380kV-Leitung Bertikow- Neuenhagen (Uckermarkleitung)

Informationen zur Planänderung im laufenden
Planfeststellungsverfahren

Ausschuss für Bau, Planung und Umwelt
12.06.2012

Wesentliche Änderungen

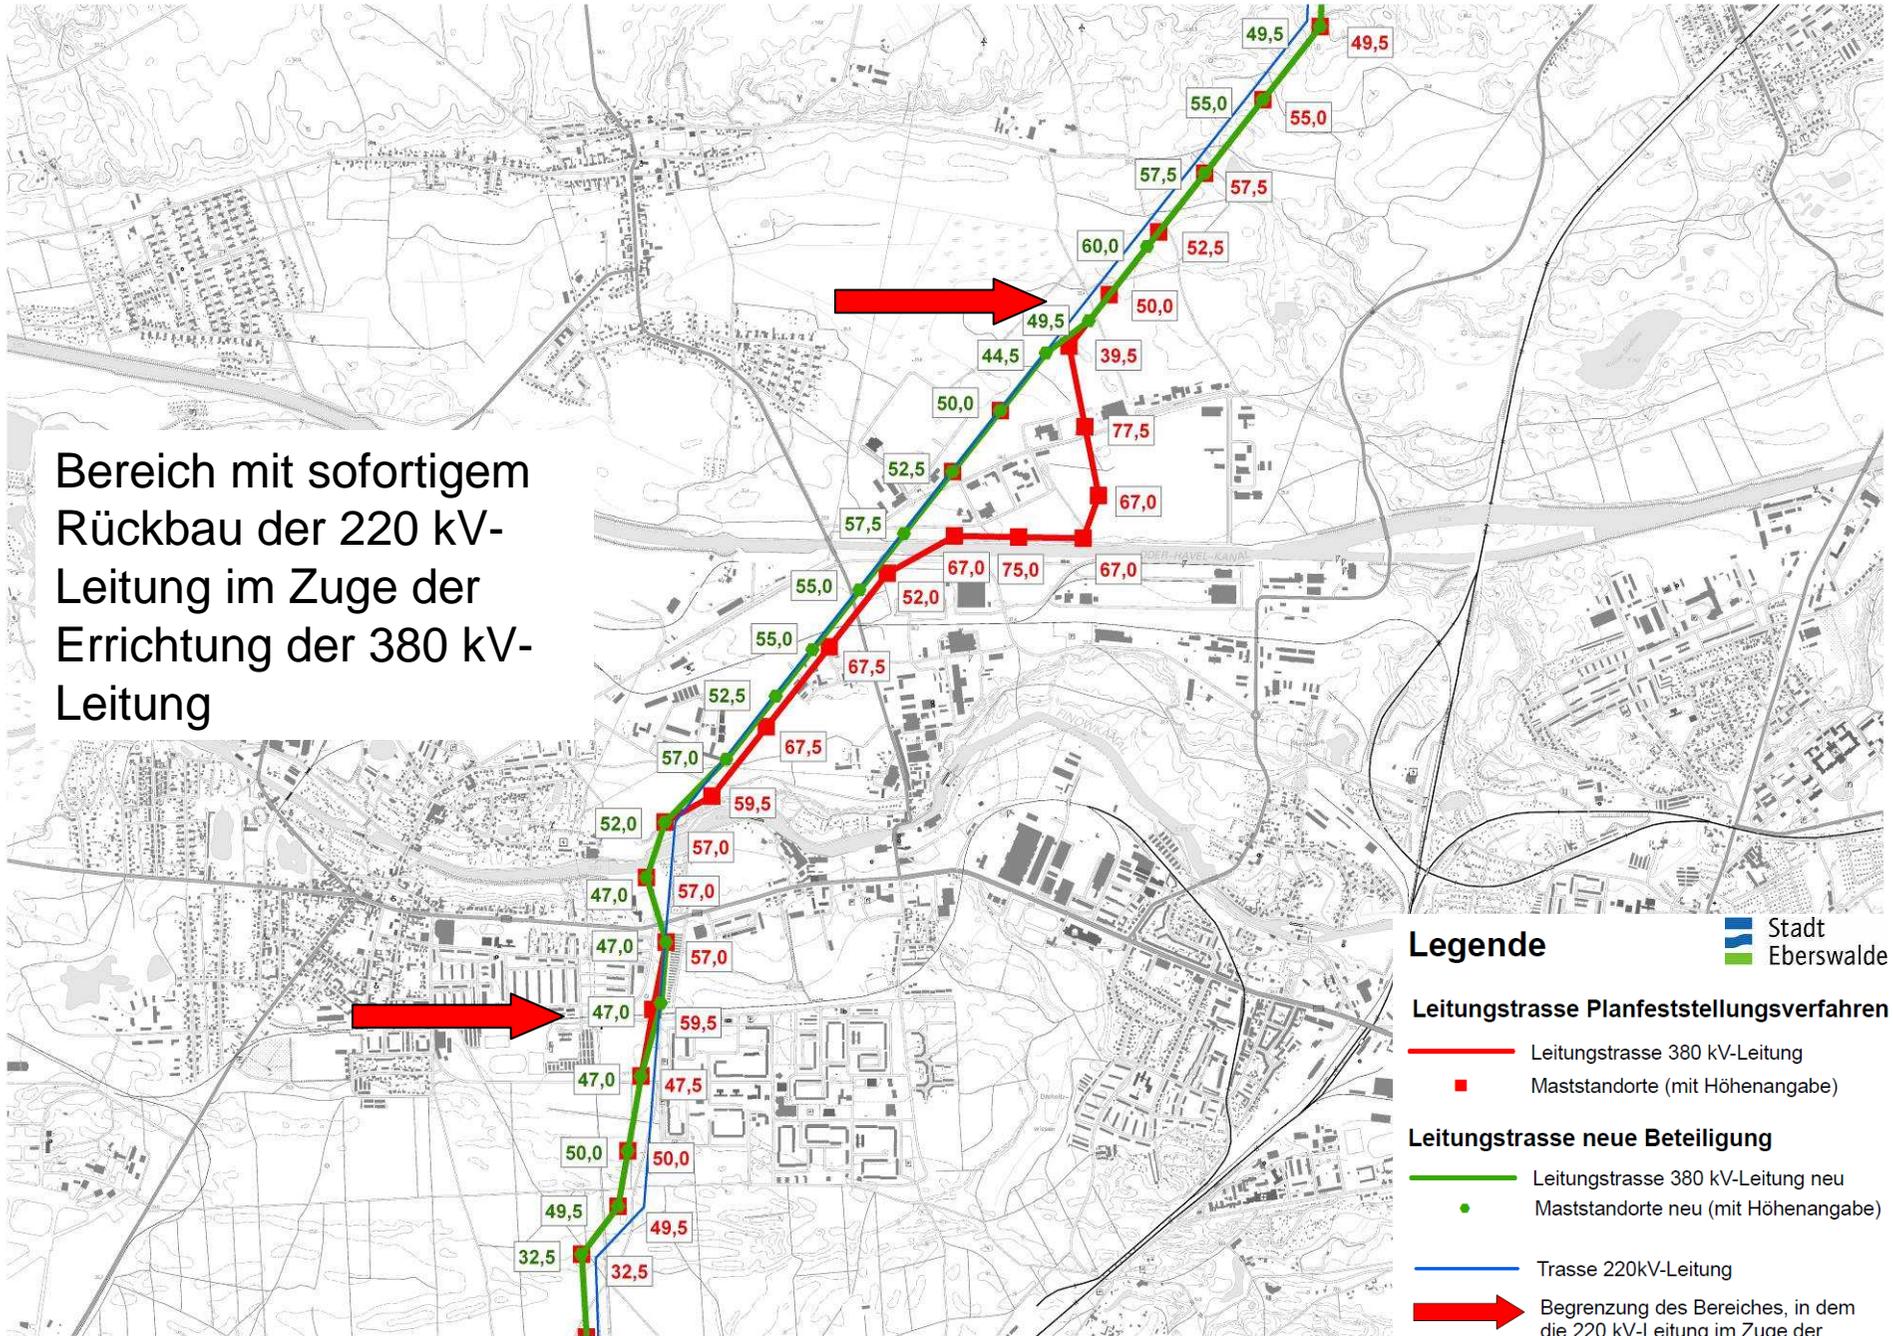
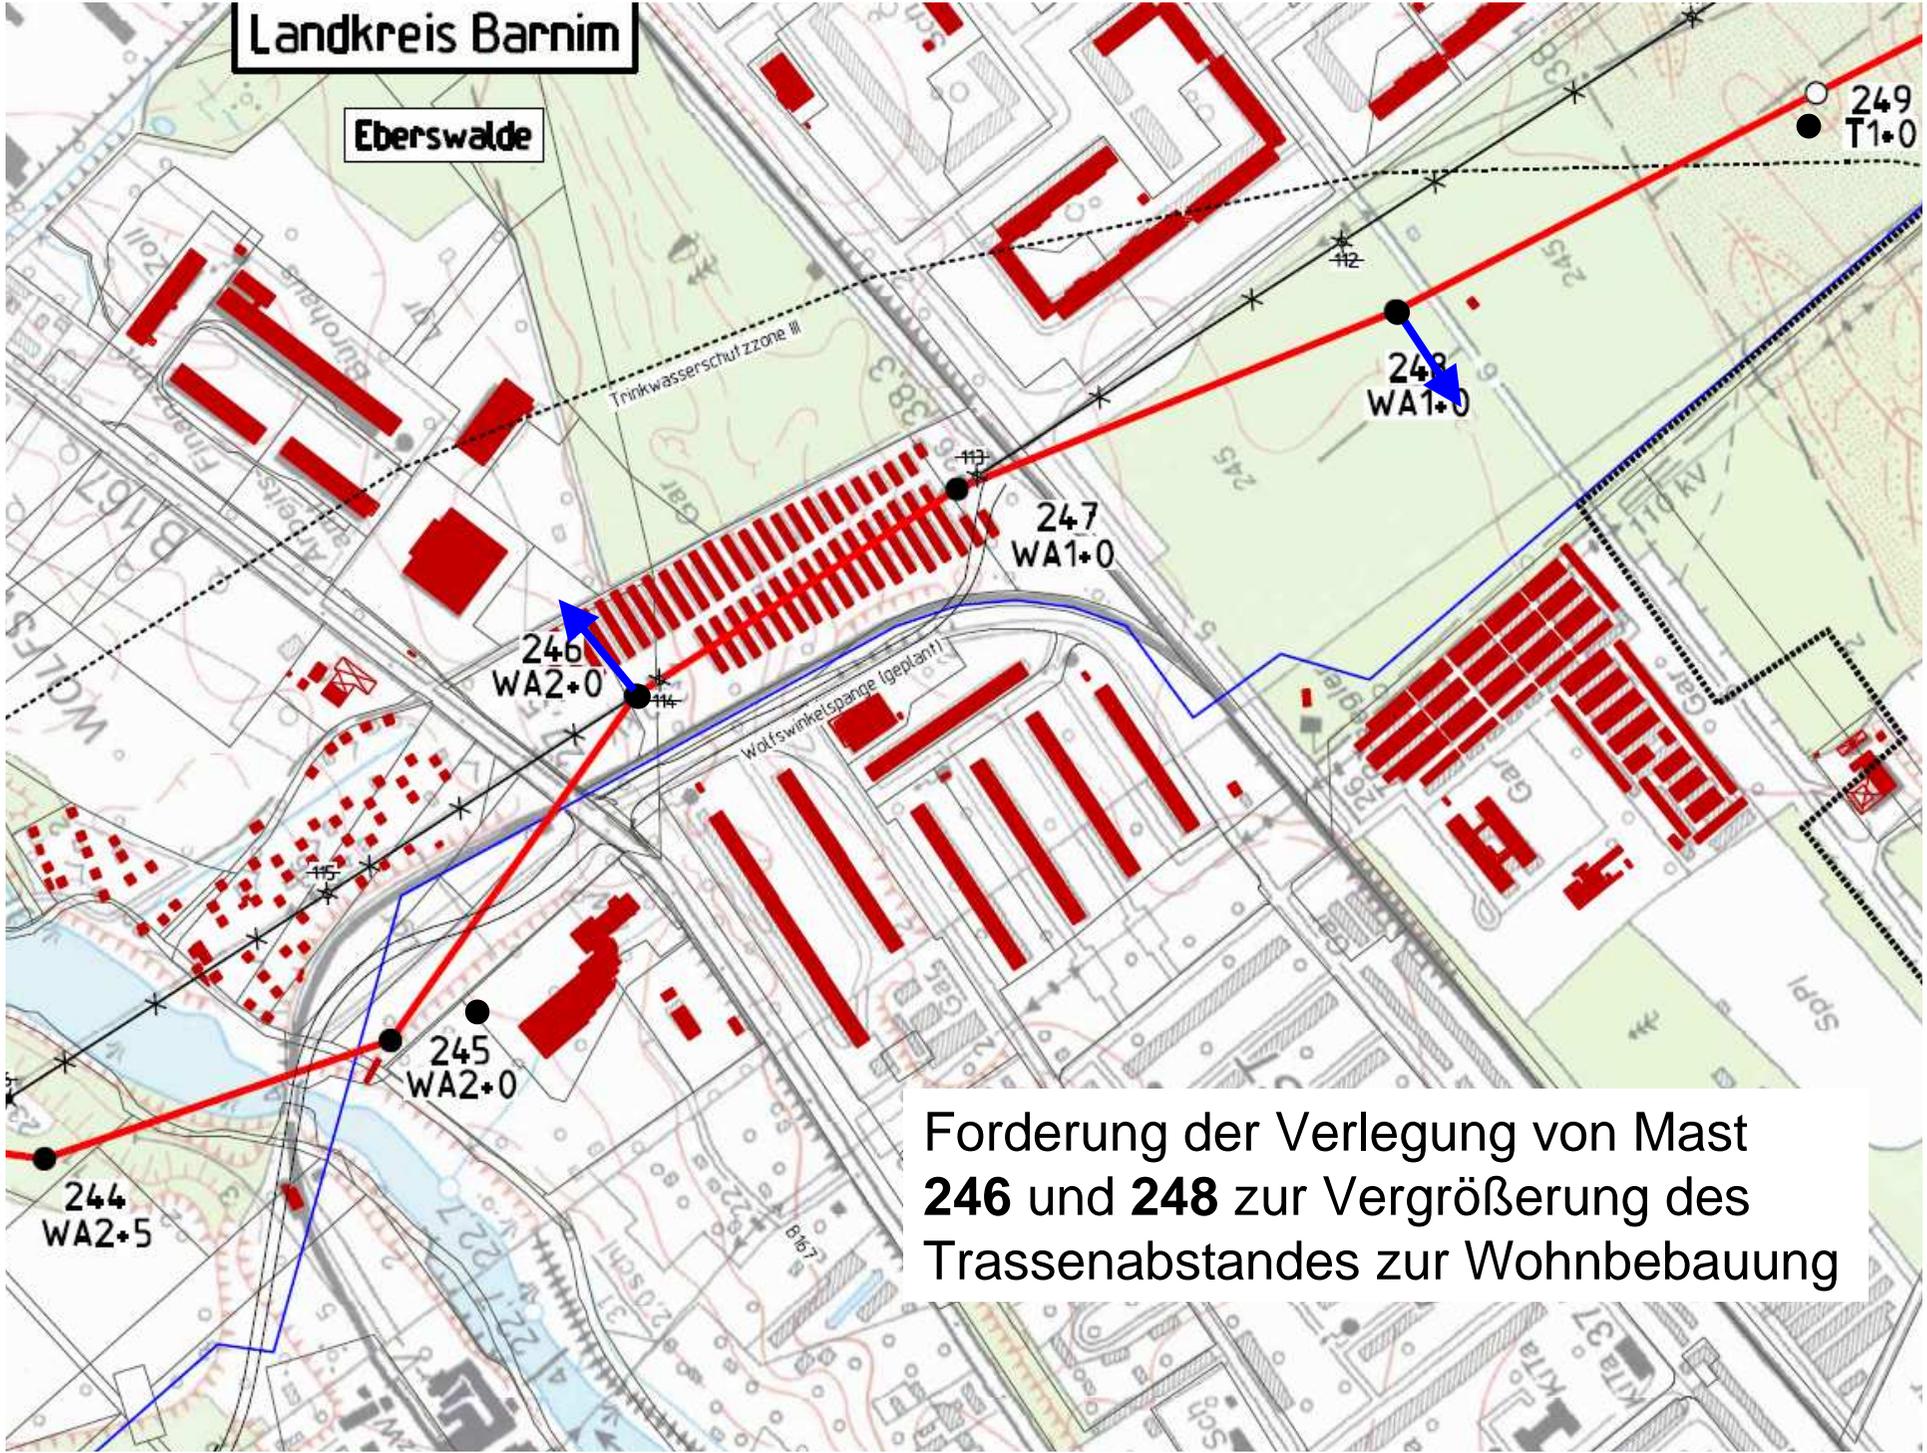
- größtmögliche Abstände zur Wohnbebauung der Stadtteile Finow-Ost und Brandenburgisches Viertel
- Vermeidung einer Querung der Kleingartenanlage Wolfswinkel
- zeitgleicher Rückbau der bestehenden 220-kV-Leitung und somit Wegfall der ursprünglich vorgesehenen 220-kV-Mitnahme (zwischen Mast 247 – 234)
- Mast 234 bis 248: Verringerung der Anzahl der Masten
- Mast 237 bis 247: deutlich niedrigere Masthöhen

Bereich mit sofortigem Rückbau der 220 kV-Leitung im Zuge der Errichtung der 380 kV-Leitung

Forderung der Verlegung von Mast **246** und **248** zur Vergrößerung des Trassenabstandes zur Wohnbebauung
